Kulturcenter Mariehøj

Tilgængelighedsrapport 2024

Skitser til indretning af toiletter (BR18 §214)

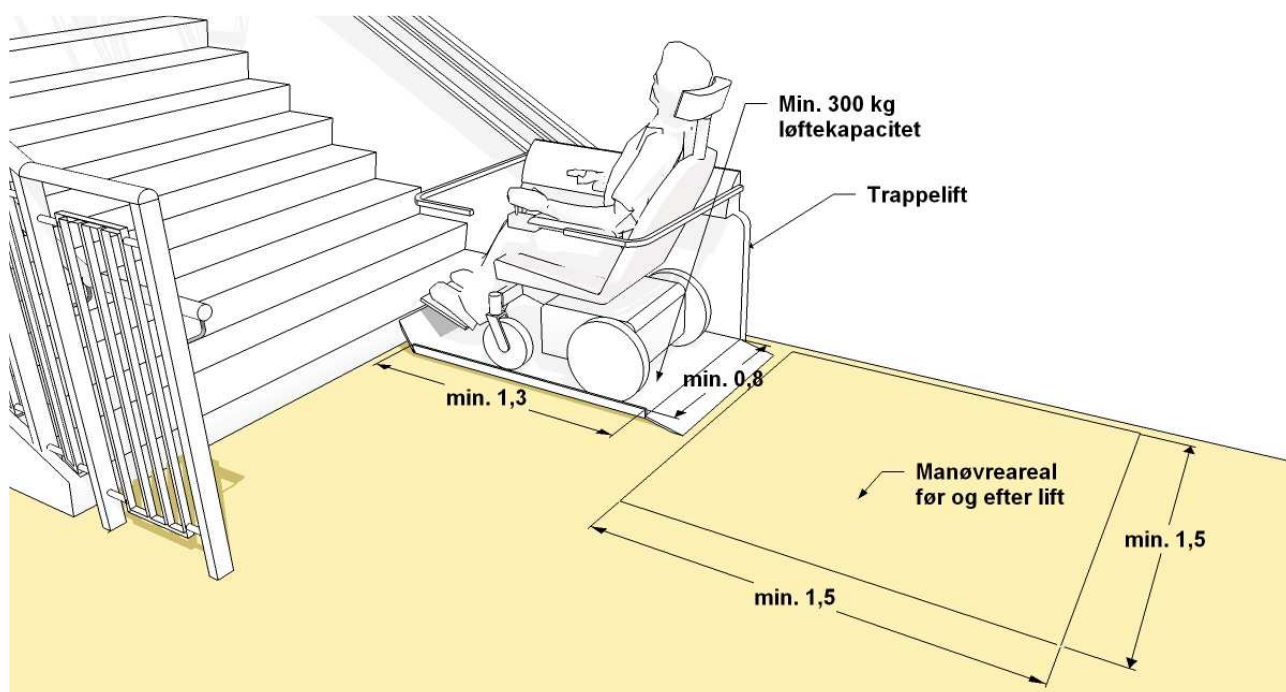
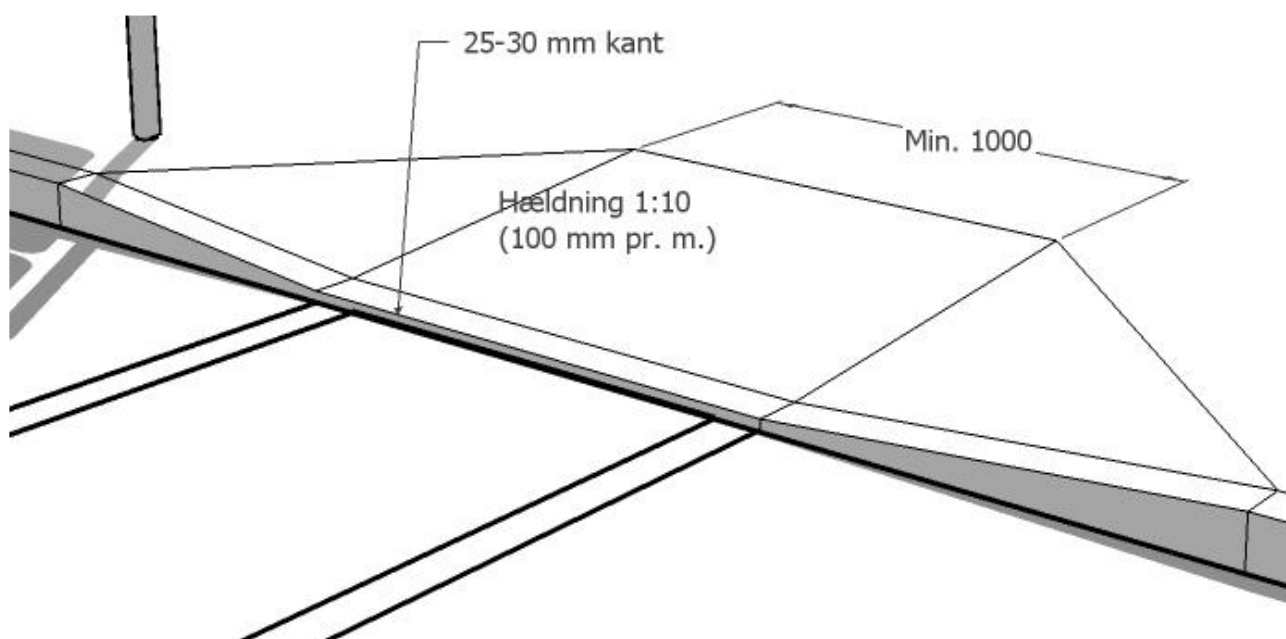
Et af kriterierne til et handikaptoilet er, at man skal kunne sidde på toilettet og nå håndvasken. Derfor anbefales det, at håndvask og toilet er anbragt på hver sin tilstødende væg og så tæt på hinanden, at man kan nå vasken.

I skitsen sidste i rapporten kan man se de nøjagtige mål og afstandsforholdet mellem håndvask og toilet.

Et af kriterierne til et handicap toilet er, at man skal kunne sidde på toilettet og nå håndvasken. Derfor anbefales det, at håndvask og toilet er anbragt på hver sin tilstødende væg og så tæt på hinanden, at man kan nå vasken.

I skitsen sidste i rapporten kan man se de nøjagtige mål og afstandsforholdet mellem håndvask og toilet.
